Réf. DPC : 2043-0295/11/2020-079PU (corr. DPC : Stéphane DUQUESNE)

Objet : BRUXELLES. Avenue de la Renaissance, 32 – École Royale Militaire.
Demande d'avis de principe portant sur la sécurisation et l'adaptation des installations techniques du bâtiment D.

Avis de principe de la CRMS

Ci-dessus : photomontage de l'impact visuel des grilles de ventilations sur la lucarne.

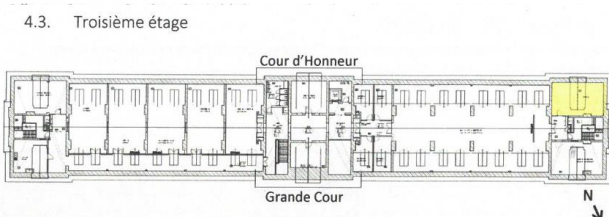
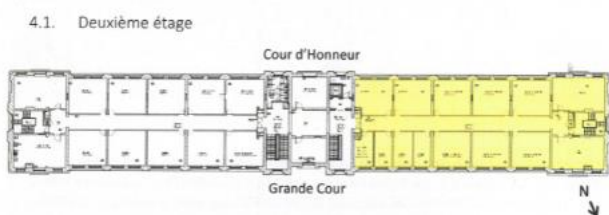
Concernant les interventions sur les lucarnes, la CRMS ne s'oppose pas à la pose de grilles de ventilation peu visibles depuis la Cour d'Honneur. Toutefois, afin de réduire au maximum leur impact visuel, elle recommande l'utilisation de grilles triangulaires s'adaptant mieux à la forme de la lucarne et le choix d'une couleur foncée, se confondant avec la couleur des joues de lucarne et de la toiture.
